**PROJET DE PARC EOLIEN DE MARCHAVENNES
COMMUNES DE GOUGIS ET PETIT-VERLY (AISNE,
02)**

**MÉMOIRE EN RÉPONSE À L'AVIS DÉLIBÉRÉ
DE LA MRAe DES HAUTS-DE-FRANCE
N° 2024-7945 DU 11 JUIN 2024**

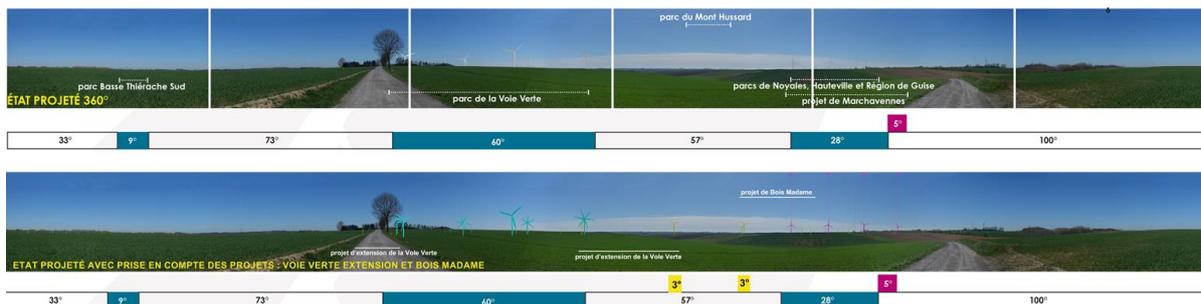
- de tirer les conséquences de l'étude de saturation et de définir des mesures destinées à éviter ou réduire les effets d'encerclement du projet sur les lieux de vie concernés, et notamment la ferme de la Demi-Lieue ;*
- d'intégrer à l'étude de saturation les projets de parcs éoliens prévus à proximité immédiate du projet.*

Le photomontage B à 360° réalisé sur le chemin d'accès au sud-ouest de la ferme de la Demi-Lieue montre que l'indice d'occupation est hors d'alerte avec 102° occupé dont 5° généré par le projet en plus de l'occupation déjà existante. En effet, le projet ici s'inscrit en très grande partie dans un angle déjà occupé par les parcs en arrière-plan de Noyales, Hauteville et de la Région de Guise. Si on regarde sur ce même point de vue la respiration, on peut voir que son indice est en alerte car le plus angle inoccupé n'est que de 128°.

Toutefois, avant la prise en compte du projet de Marchavennes, cette plus grande respiration était de 133°, donc déjà en alerte. Par conséquent, la participation du projet au risque de saturation est assez limitée par rapport au contexte éolien existant. De plus, si on considère le panorama, d'autres respirations non négligeables y apparaissent (73° et 57°) ce qui permet d'éviter un phénomène de continuité éolienne dans la vue.

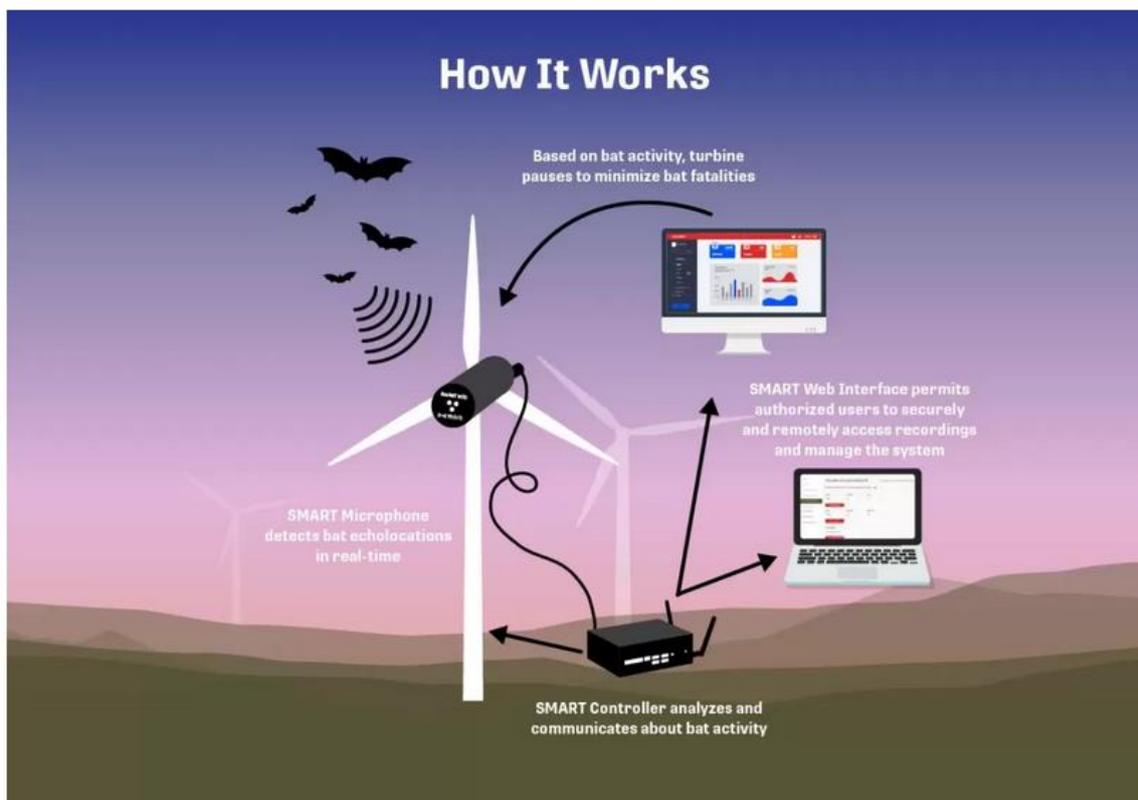
L'autorité environnementale recommande au regard notamment de la présence de la Noctule commune et de la Pipistrelle de Nathusius sur le site,

- d'indiquer la part de l'activité couverte par la mesure d'arrêt des machines pour chaque espèce menacée sensible à l'éolien ;
- d'étendre la période d'arrêt de toutes les machines (même l'éolienne E1) en fonction de l'activité mesurée sur le site, en tenant compte des pratiques des parcs voisins, sur une période allant de début mars à fin novembre, depuis l'heure précédant le coucher du soleil jusqu'à l'heure suivant le lever du soleil, pour des températures supérieures à 7°C, et des vents inférieurs à 9 mètres par seconde.

Le bridage proposé s'avère ne pas être économiquement compatible avec le projet (plus de 20% de pertes uniquement liées au bridage).

Le bridage proposé dans l'étude d'impact écologique se base avant tout sur le bridage recommandé dans les Hauts-de-France, affiné avec les diverses données récupérées lors des inventaires. En parallèle, ce bridage sera révisé à la suite des études de suivi obligatoires post-mise en service du parc éolien de Marchavennes.

En parallèle, nous avons proposés lors des réunions de cadrage la mise en place d'un bridage dynamique réalisé via un dispositif SMART (Wildlife Acoustics), voir schéma ci-dessous, au titre d'un parc expérimental, mais sans retour favorable de l'administration à ce jour faute de retour d'expérience suffisants sur ce dispositif.
